О Д Л У К У О ДОНОШЕЊУ ИЗМЕНА И ДОПУНА ПЛАНА ГЕНЕРАЛНЕ РЕГУЛАЦИЈЕ СЕВЕР У КРУШЕВЦУ У ДЕЛУ УРБАНИСТИЧКЕ ПОТЦЕЛИНЕ 6.2.7. (ДЕО)

Измене и допуне плана генералне регулације „СЕВЕР” у Крушевцу у делу урбанистичке потцелине 6.2.7. (део)

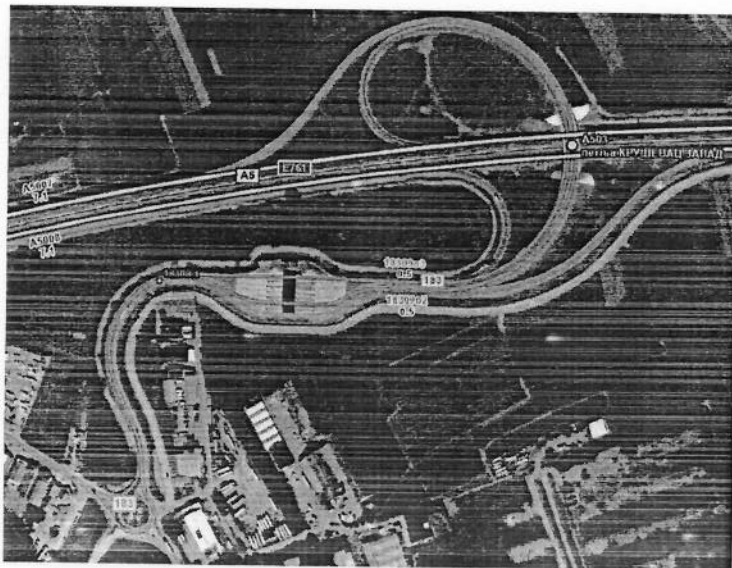
У тачки 2.4. *Услови за уређење површина јавне намене, 2.4.2. Попис парцела за површине јавне намене* у табели у којој су пописане парцеле површина јавне намене брише се ред који се односи на грађевинску парцелу са наменом „заштитно зеленило“, са ознаком „54“ која обухвата делове к.п.бр. 716/3 и 716/4 обе КО Лазарица.
